监理通知单

工程名称: 瑞能光伏科技(天台)有限公司宏誉箱包0.15MWp分布式光伏发电项目

编号: JXM8-ZHJL-003

事由: 关于屋面施工质量事宜。

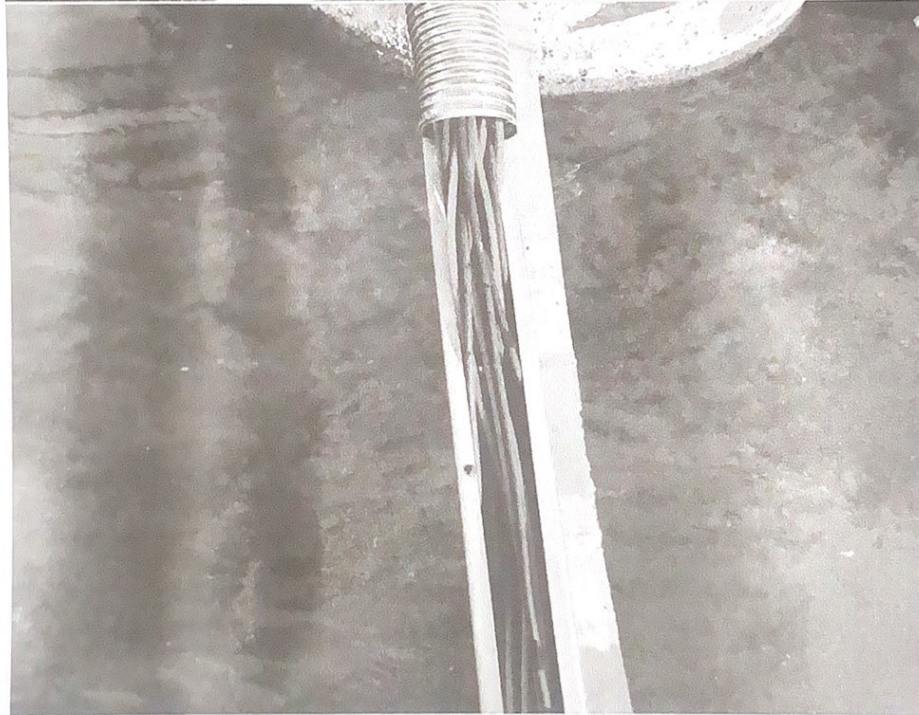
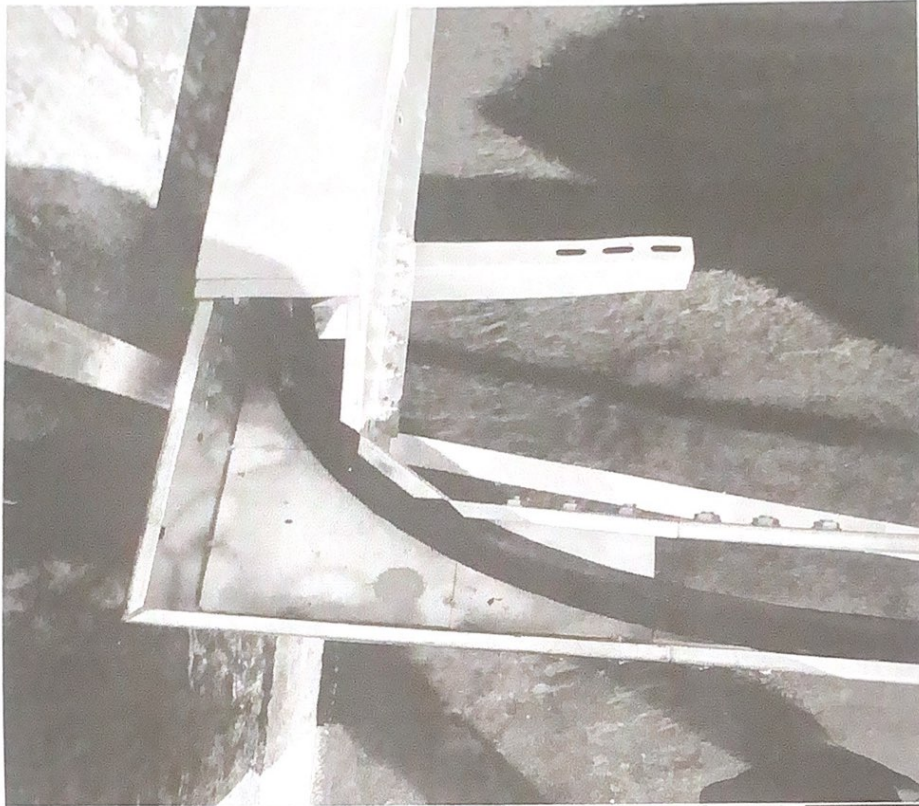
- 1、支架基础强度不符合设计要求且蜂窝麻面较多未整改。
- 2、部分接地扁铁拐角未使用成品弯头,部分扁铁未刷黄绿漆。
- 3、电缆敷设转角处未做保护措施。
- 4、设备铭牌、警示牌未设置。
- 5、屋面未设置检修通道及水系统。
- 6、直流桥架内光伏线容量太大不符合设计要求,要求施工单位增加桥架。

要求你单位对以上问题立即进行整改,严格按照设计图纸要求进行施工,整改完后书面上报并通知我方监理现场验收,确保项目施工质量!
